Keuringsverslag van een elektrische laagspanning- en zeer lage spanningsinstallatie

NIET CONFORM

Straatnaam	Robbroeklaan
Huisnummer	16
Busnummer	-
Postcode	1785
Gemeente	MERCHTEM
Land	België

Controlebezoek van een huishoudelijke installatie volgens (KB 08/09/2019) - AREI Boek 1- 6.5. en 4.2.4.3.

Afbeelding schakel- en verdeelbord:

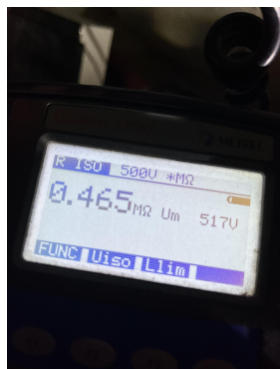
12.02 De waarde van de isolatieweerstand van één of meerdere stroombanen is kleiner dan 0,5M ohm. (Boek 1 Onderafdeling 6.4.5.1.)

12.04 De spreidingsweerstand is groter dan 30 Ohm en kleiner dan 100 Ohm, maar de aanvullende maatregelen met betrekking tot de differentieelstroombeschermingsinrichtingen zijn niet uitgevoerd. (Boek 1 Onderafdeling 4.2.3.2. en 5.4.2.1.)

14.01 Hoofdequipotentiale verbinding(en) niet verwezenlijkt. (Boek 1 Onderafdeling 5.4.4.1. en 5.1.6.2)

15.01 De aanduiding van de stroomkringen en/of apparatuur, aansluitklemmen, enz dient aangebracht of vervolledigd te worden. (Boek 1 Onderafdeling 3.1.3.1. en 3.1.3.3.A. en 5.1.6.1)

18.07 Leidingen zijn te bevestigen met aangepaste bevestigingsmiddelen. (Boek 1 Onderafdeling 5.2.2. en 5.2.9.)

18.17 De niet-gebruikte leidingen verwijderen of aan de uiteinden te isoleren. (Boek 1 Onderafdeling 4.2.3.3.b)
